質 問 書 に 対 す る 回 答 書

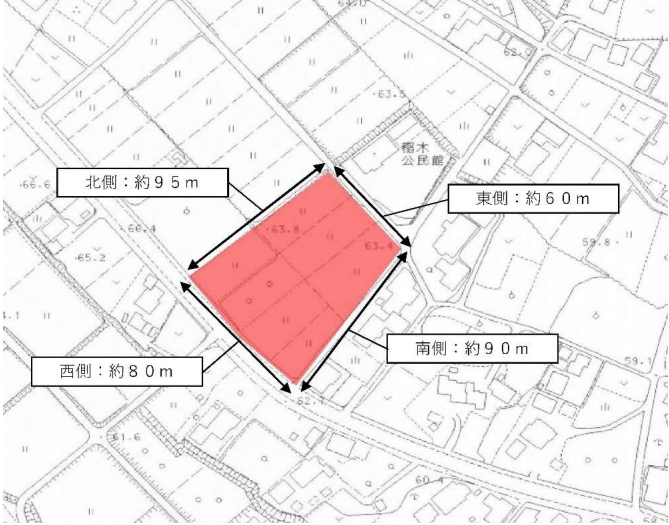
対象	項目	質疑事項	回答
10	その他		計画地の面積、敷地境界の長さなどの情報をご教示ください。	計画地の面積は、概ね6,000㎡です。 敷地の概ねの辺長は、東側（稲木公民館側）約60m、南側約90m、西側（市道稲木線側）約80m、北側約95mです。 なお、現在、計画地の用地測量業務委託を別途発注しており、敷地境界はその業務委託内で確定予定であるため、面積や辺長は変更が生じる可能性があります。 辺長の詳細は、以下のとおりです。 
11	その他		想定している職員の定員／構成についてご教示ください。	職員数は、保育士 延べ25名（正規職員、非正規職員含む）、調理員 6名、子育て支援センター 4名を想定しています。
